MĚSTSKÁ ČÁST PRAHA ČAKOVICE

Věc: Metropolitní plán - připomínky

Nový územní plán Prahy - Metropolitní plán - opakované připomínkování

Připomínky k návrhu Metropolitního plánu 2022

CA/8 - Rezerva pro VRT - Miškovice - Kbely

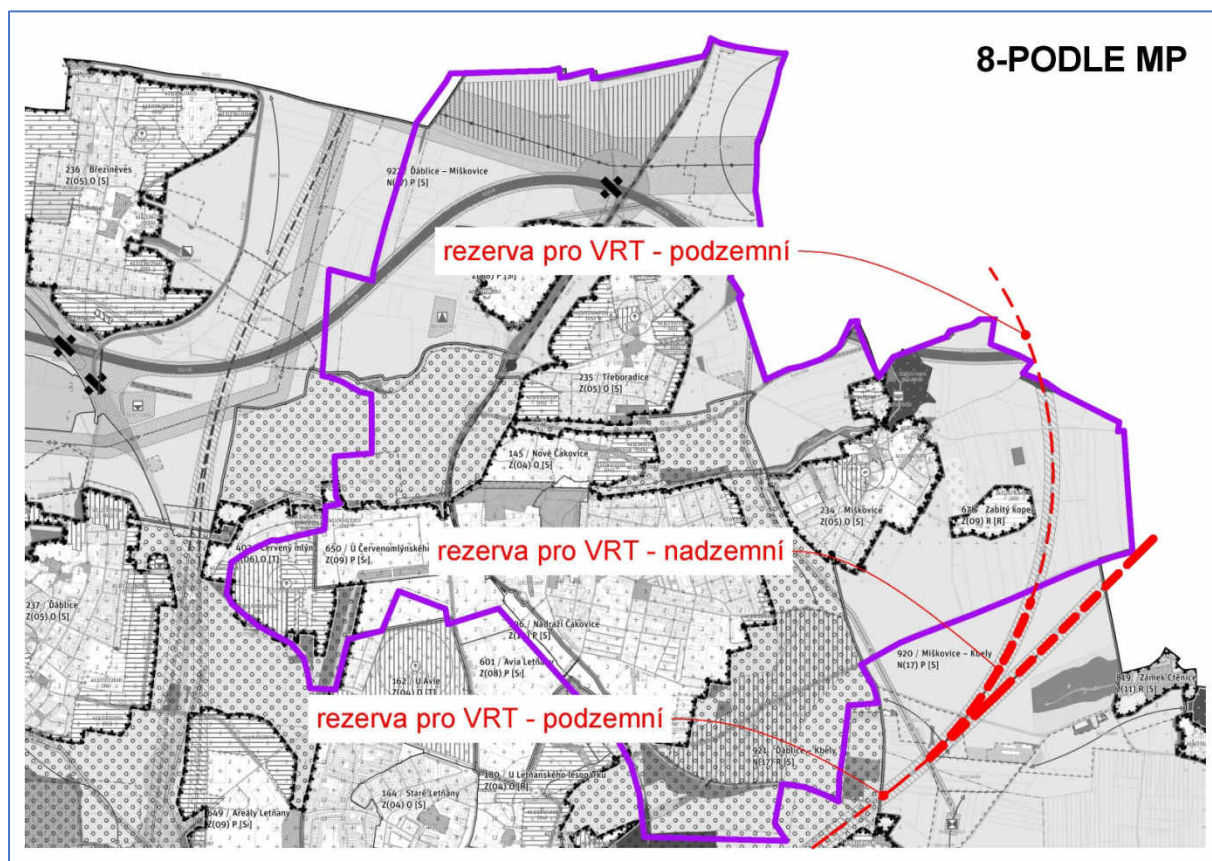
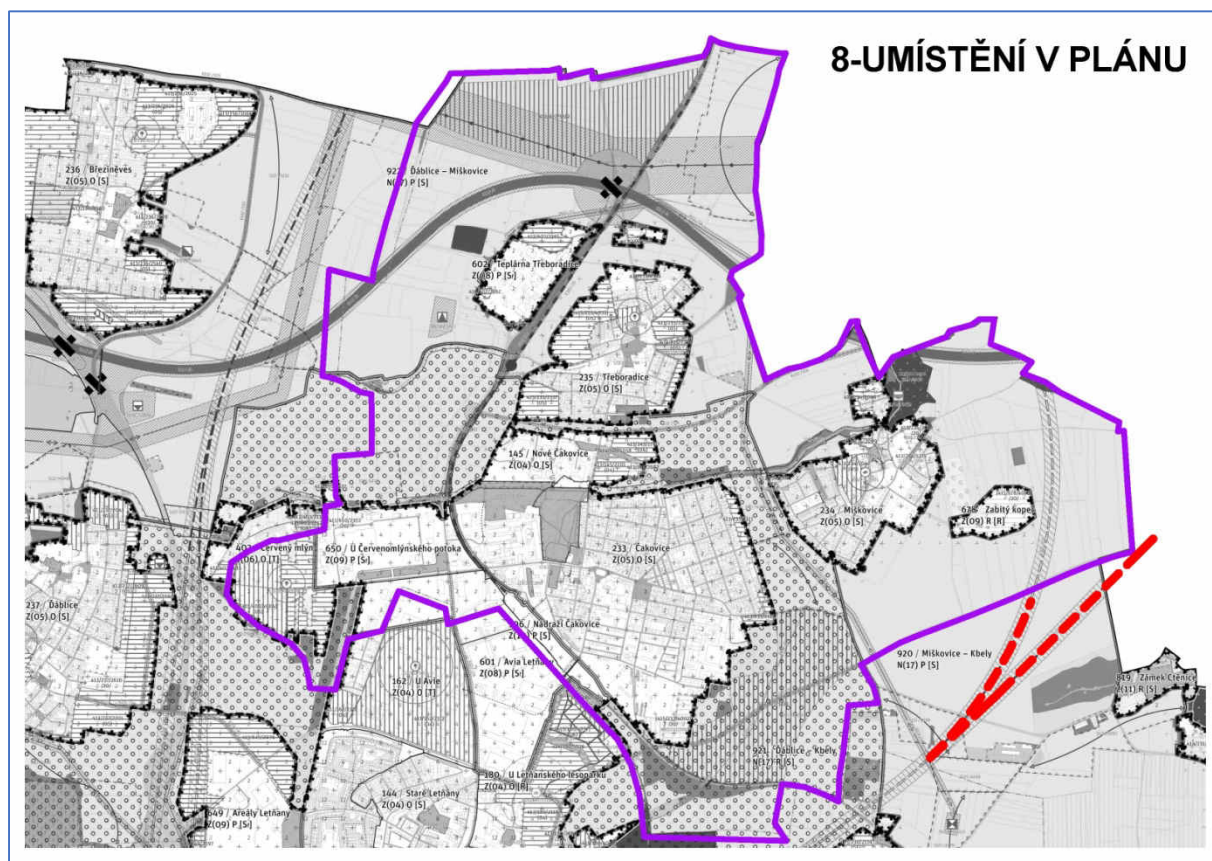
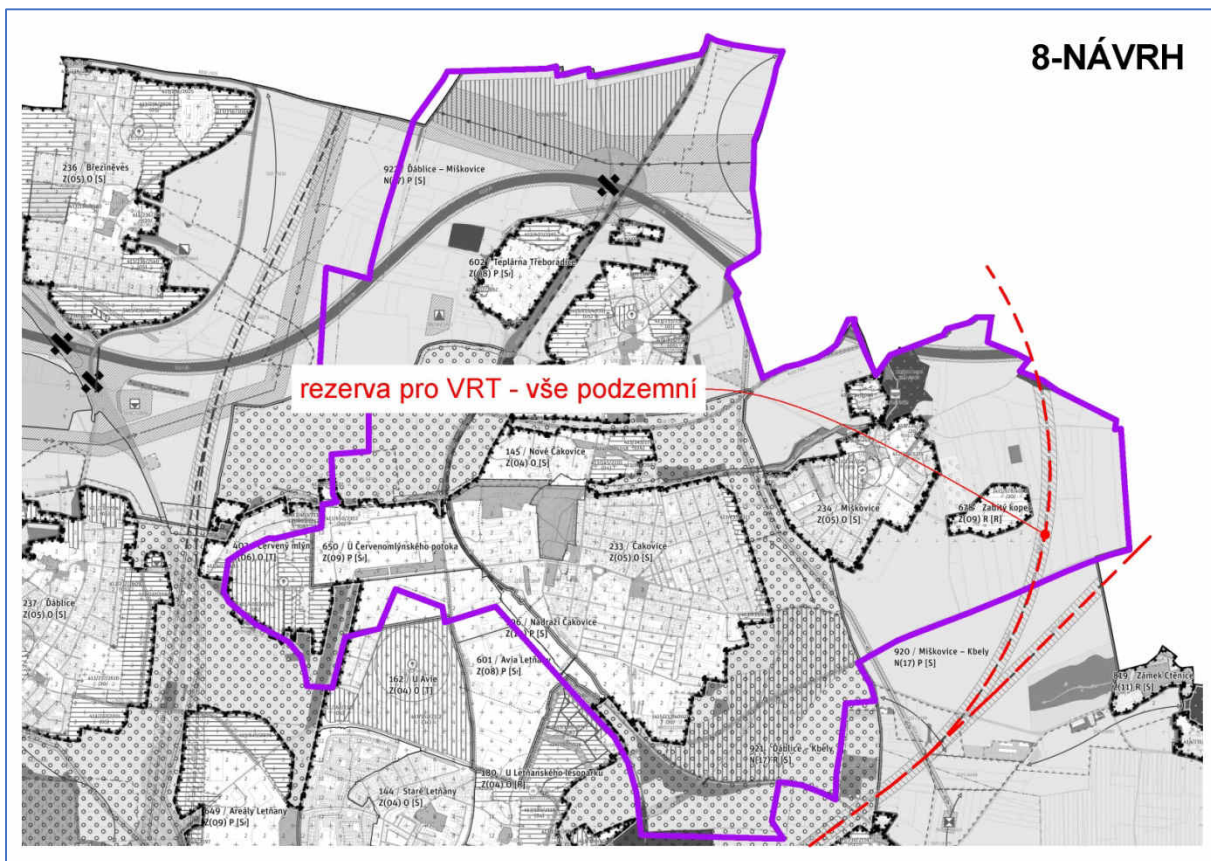
Číslo připomínky	CA/8
Název připomínky	Rezerva pro VRT - Miškovice - Kbely
Druh připomínky	Zásadní připomínka
Označení dotčené lokality	920 / Miškovice - Kbely
Podstata připomínky	Požadavek na větší rozsah zahloubení rezervy pro VRT
Text a zdůvodnění připomínky	
Městská část Praha-Čakovice požaduje podzemní trasování (zatunelování) rezervy pro VRT v celé délce úseku na území městské části Praha-Čakovice (k.ú. Miškovice) v lokalitě 920 / Miškovice - Kbely. Uvedený požadavek vychází z nutnosti lepší ochrany obyvatel před hlukem. Území městské části Praha-Čakovice je rozvojovou lokalitou, kde je plánováno mnoho infrastrukturních staveb. Je proto žádoucí využít prostoru pro maximální možnou ochranu území před hlukem. Z tohoto důvodu městská část Praha-Čakovice požaduje, aby na celém svém území byly rezervy pro trasy VRT vedeny jako podzemní.

CA/9 - Rezerva pro VRT - Ďáblice - Červený mlýn

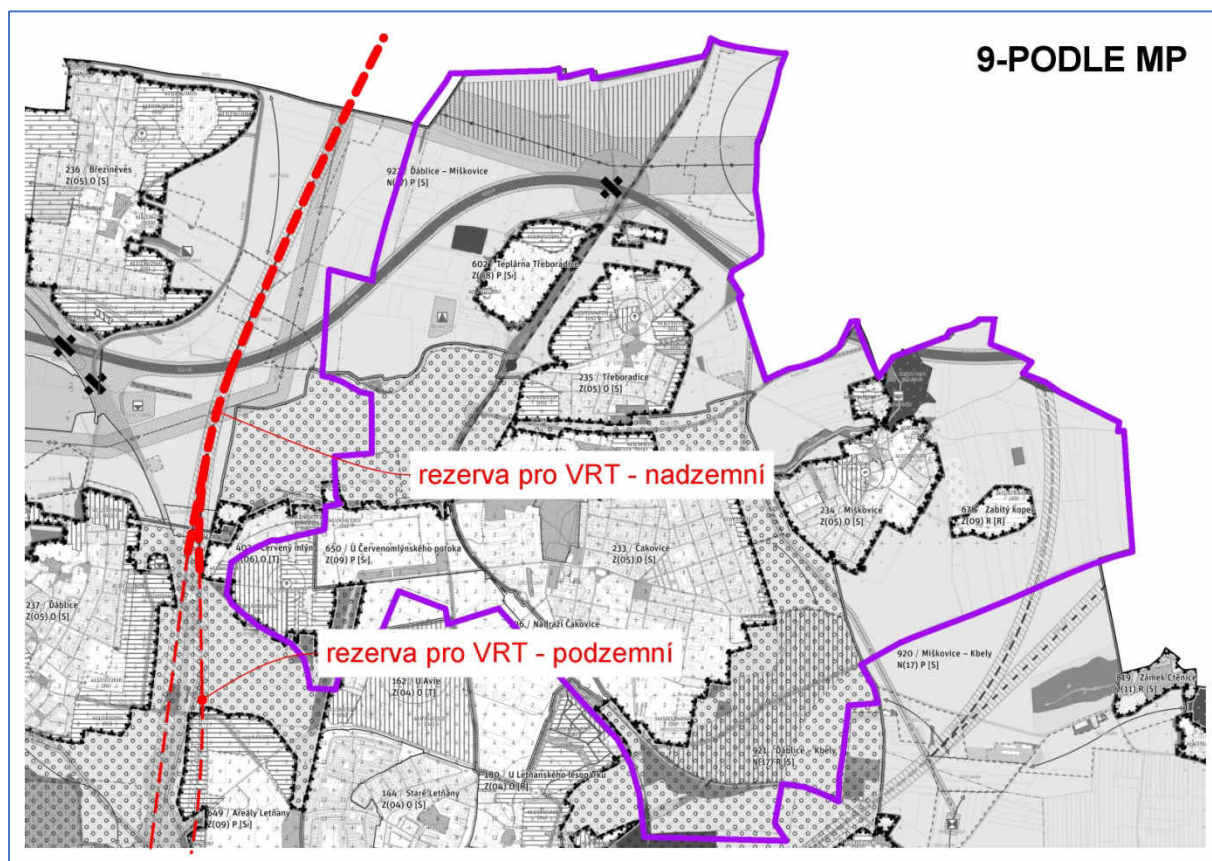
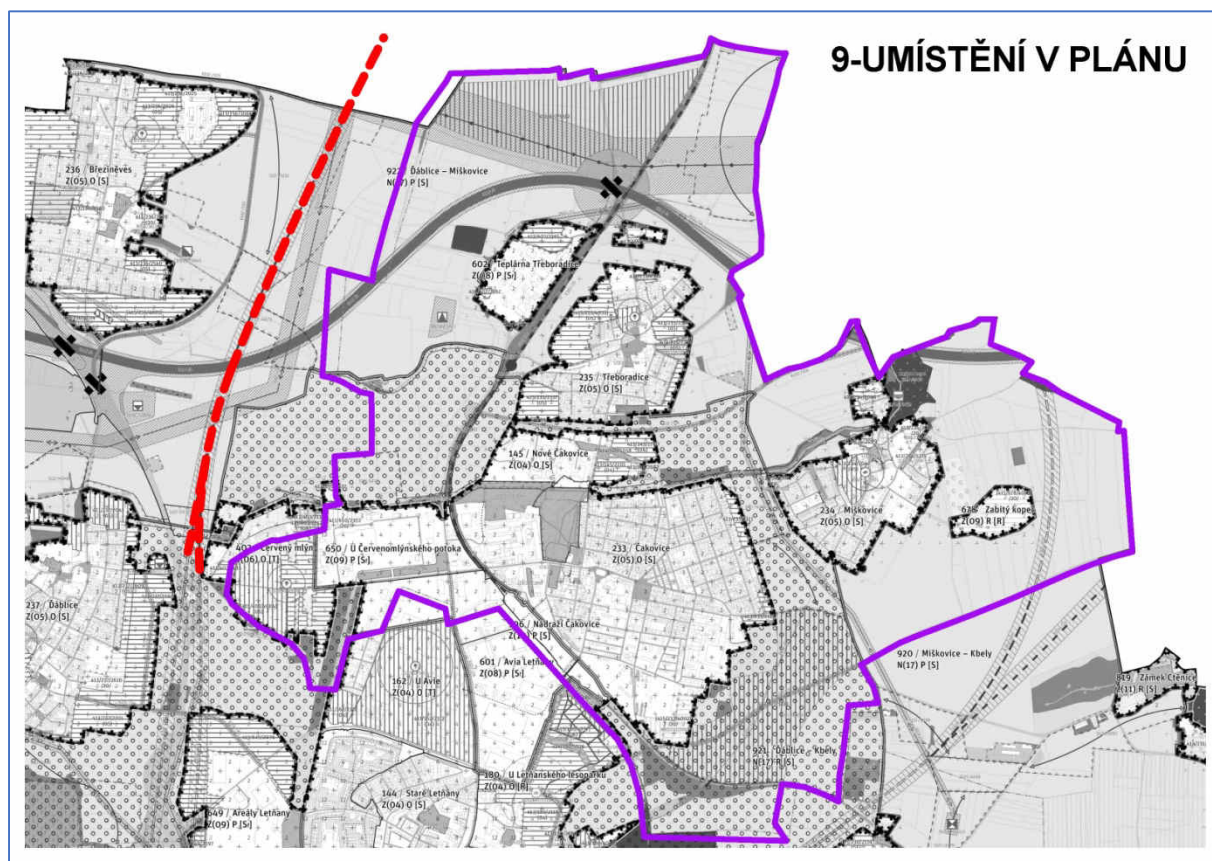
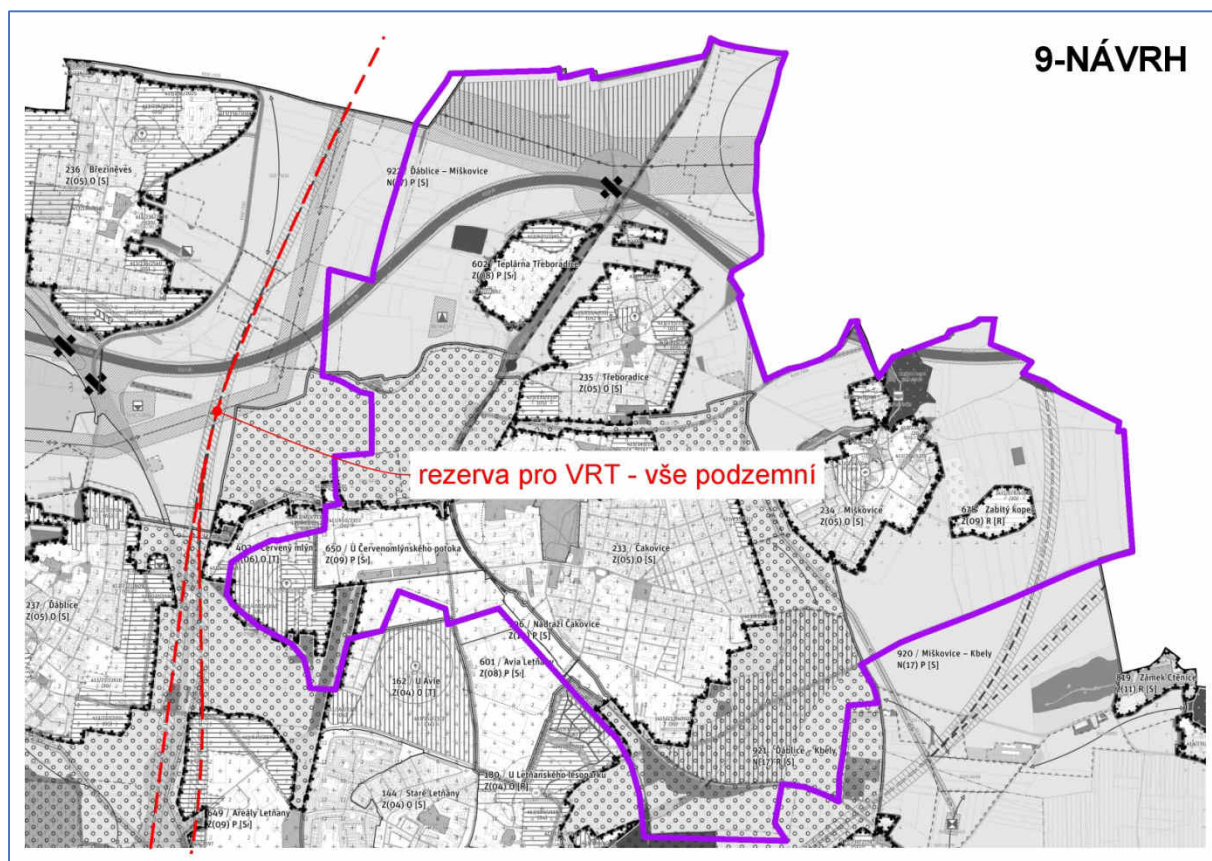
Číslo připomínky	CA/9
Název připomínky	Rezerva pro VRT - Ďáblice - Červený mlýn
Druh připomínky	Zásadní připomínka
Označení dotčené lokality	403 / Červený mlýn 921 / Ďáblice - Kbely 922 / Ďáblice - Miškovice
Podstata připomínky	Požadavek na větší rozsah zahloubení rezervy pro VRT
Text a zdůvodnění připomínky	
Městská část Praha-Čakovice požaduje podzemní trasování (zatunelování) rezervy pro VRT v celé délce úseku na území hl. m. Prahy (k.ú. Ďáblice, k.ú. Březiněves) v lokalitách 403 / Červený Mlýn, 921 / Ďáblice - Kbely a 922 / Ďáblice - Miškovice. Uvedený požadavek vychází z nutnosti lepší ochrany obyvatel před hlukem. Území městské části Praha-Čakovice je rozvojovou lokalitou, kde je plánováno mnoho infrastrukturních staveb. Je proto žádoucí využít prostoru pro maximální možnou ochranu území před hlukem. Z tohoto důvodu městská část Praha-Čakovice požaduje, aby byly rezervy pro trasy VRT vedeny jako podzemní. Dalším důvodem požadavku městské části Praha-Čakovice na větší rozsah zahloubení rezervy VRT souvisí s požadavkem číslo CA/3, který navrhuje do návrhu Metropolitního plánu novou komunikaci „Severní obchvat Červeného mlýna“.

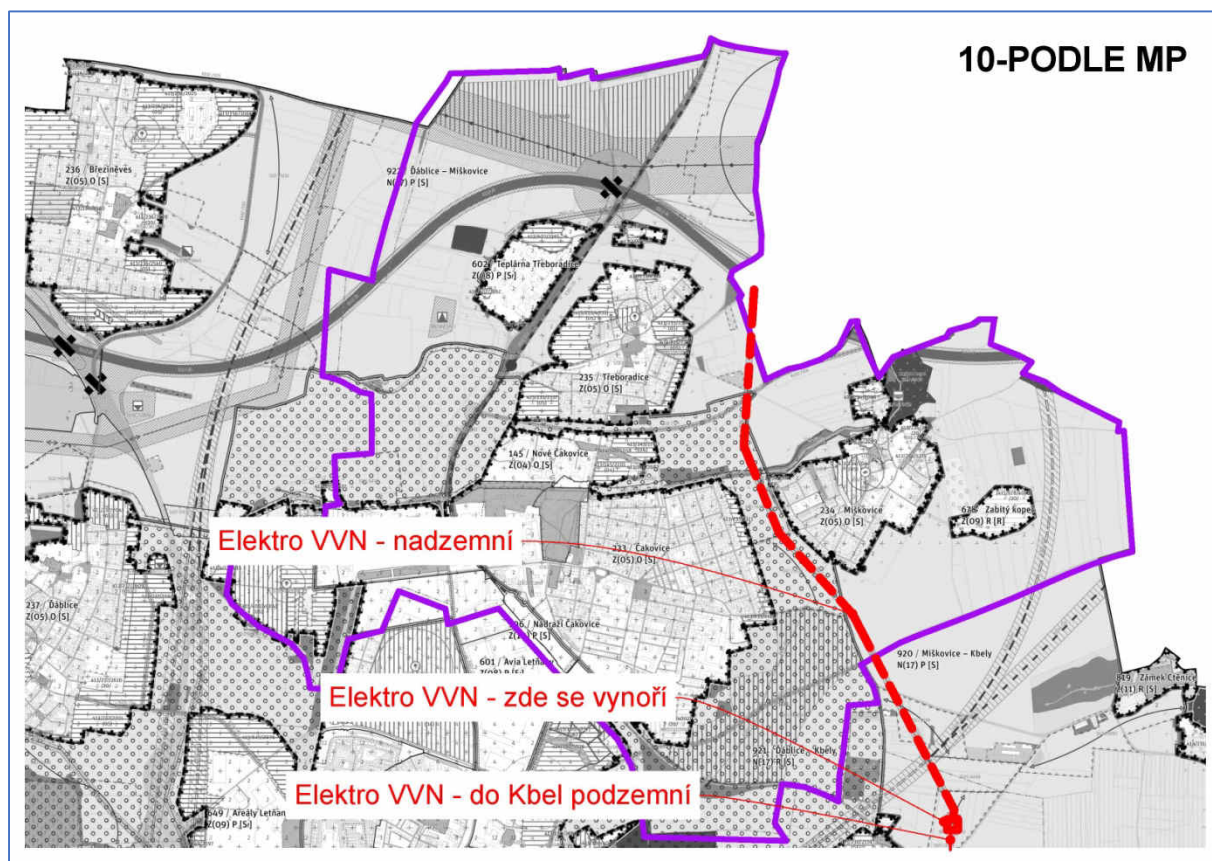
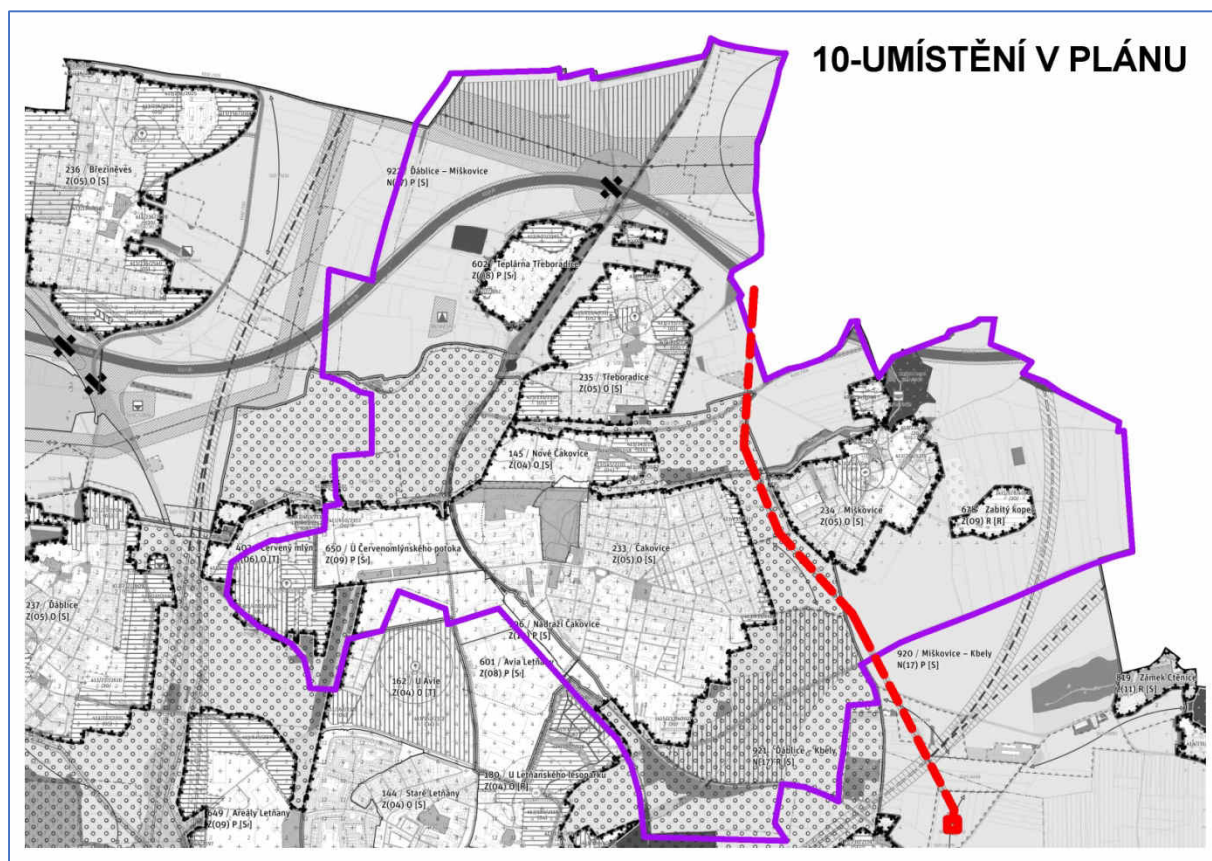
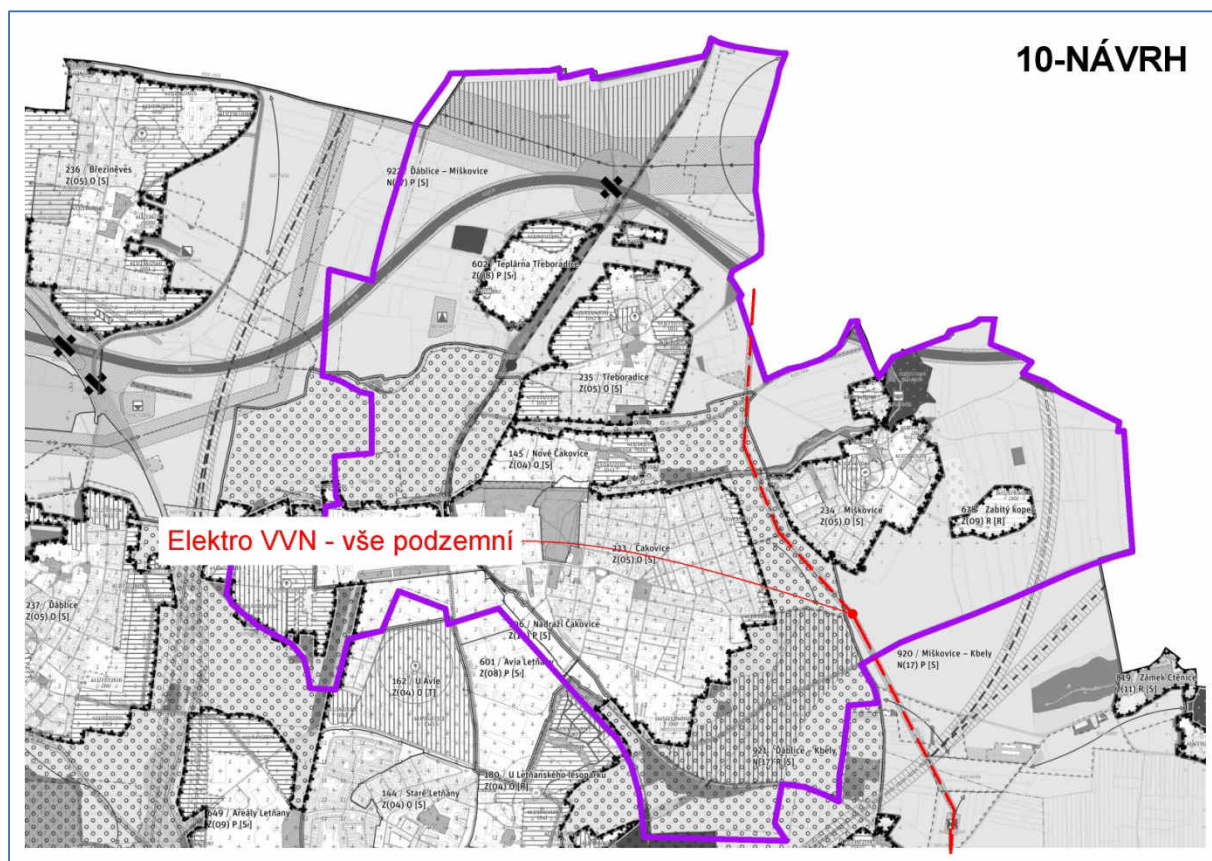
Číslo připomínky	CA/10
Název připomínky	Změna vedení VVN z nadzemního na podzemní
Druh připomínky	Zásadní připomínka
Označení dotčené lokality	920 / Miškovice - Kbely 921 / Ďáblice - Kbely 922 / Ďáblice - Miškovice
Podstata připomínky	Požadavek na podzemní vedení elektrické sítě (VVN)
Text a zdůvodnění připomínky	
Městská část Praha-Čakovice požaduje, aby namísto stávajícího návrhu v Metropolitního plánu, kdy je navrženo nadzemní elektrické vedení VVN (760/-/14) mezi k.ú. Třeboradice a k.ú. Kbely, bylo elektrické vedení VVN vymezeno jakožto podzemní kabelové vedení, a to v celé trase vedení. Uvedený požadavek vychází ze snahy co největší ochrany vzhledu stávající krajiny. Velká část trasy VVN ze směru Třeboradice do severovýchodní části Prahy je vedena jako podzemní síť. S ohledem na rekreační účel dotčené oblasti je nežádoucí, aby ve volné krajině bylo navrženo nadzemní elektrické vedení.
